# Projet Énergie Est

## Rapport supplémentaire No.5 Projet révisé et errata

PR8.1.2

Projet Oléoduc Énergie Est de  
TransCanada – section québécoise

**Figure 1-1 : Mise à jour de la configuration type d'une station de pompage de la canalisation principale dotée d'installations d'insertion et de retrait de racleurs**

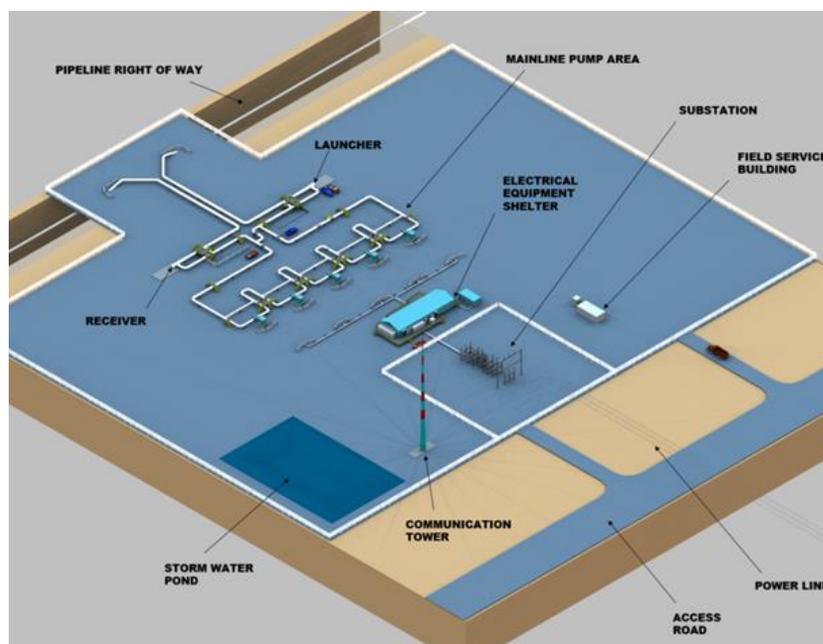
Dans les sections 2 et 3 de la Demande Volume 6A, Énergie Est a décrit la conception type des stations de pompage de la canalisation principale pour le Projet. Depuis, l'aménagement a été optimisé afin de rendre les travaux de construction plus sécuritaires et d'améliorer l'accès aux stations pour les activités d'exploitation et d'entretien futures. La Figure 1-1 illustre un aménagement mis à jour d'une station de pompage type de la canalisation principale.

**Figure 1-2 : Aménagement conceptuel mis à jour de la station de comptage de livraison de Lévis**

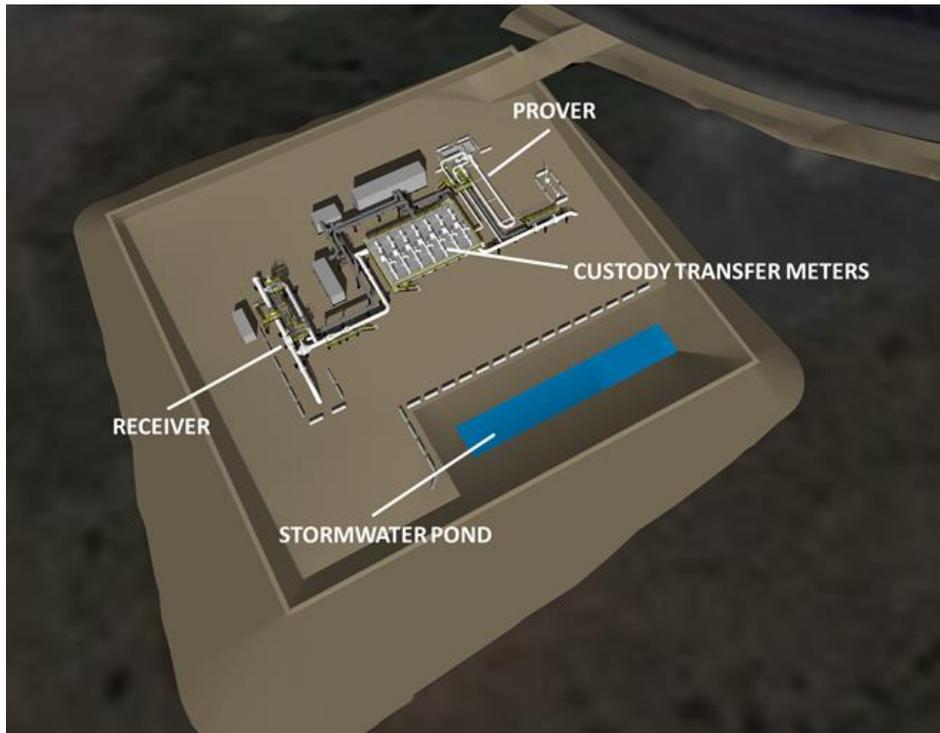
La figure 1-2 présente une vue aérienne mise à jour de la station de comptage de livraison de Lévis. La figure 1-3 présente un aménagement conceptuel mis à jour de la station de comptage de livraison de Lévis.
